# 豊川流域下水道の都市計画の変更について

## 都市計画変更の内容

図1 位置図1

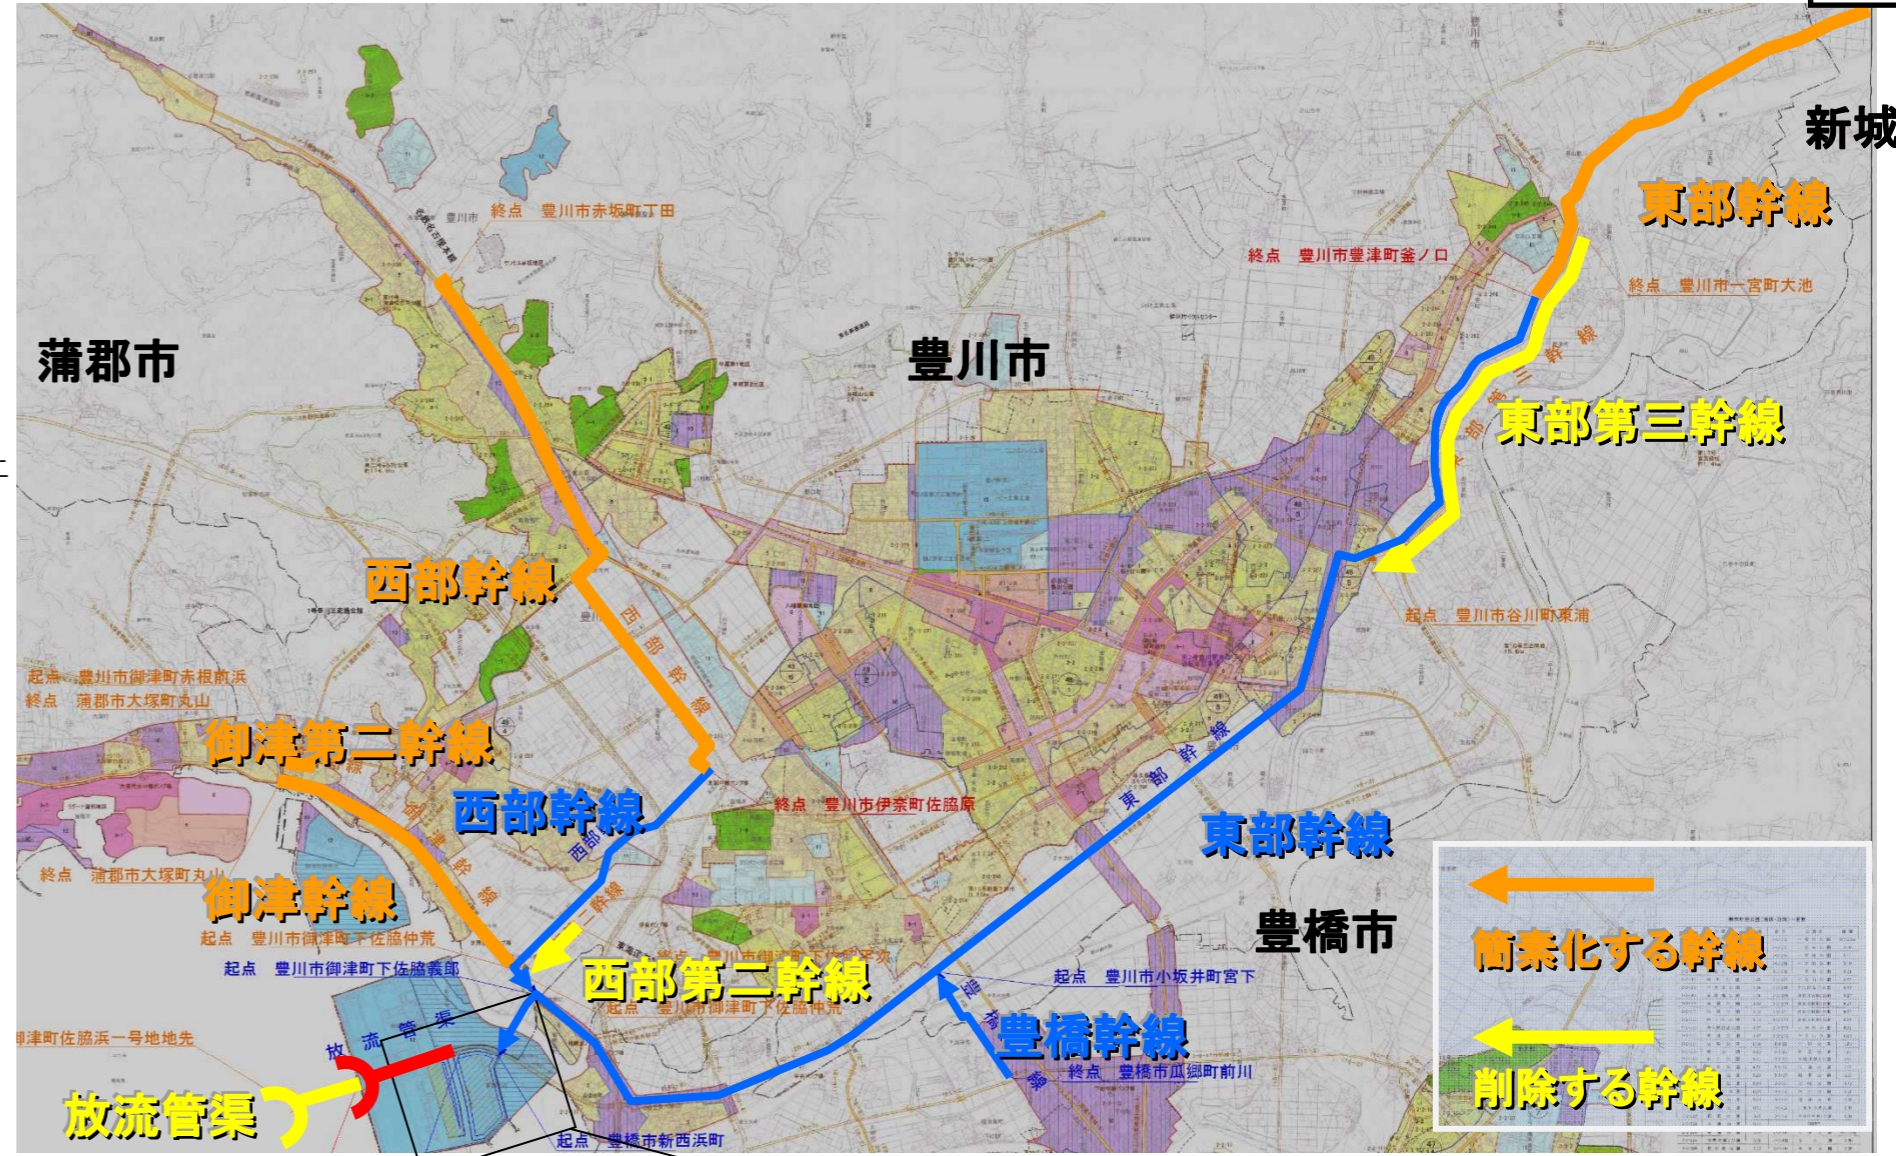
1. 豊川浄化センターの用地を一部削除（約43ha→約36ha）
2. 計画諸元の変更による二条化幹線管渠の削除  
（対象幹線：東部第二幹線、東部第三幹線、西部第二幹線）
3. 下水管渠について、手続きの簡素化のため下水排除面積 1,000ha 以上の区域を受け持つ管渠に変更  
（対象幹線：東部幹線、西部幹線、御津幹線、御津第二幹線）
4. 放流管渠の吐口の位置を、三河港港湾計画に合わせて変更
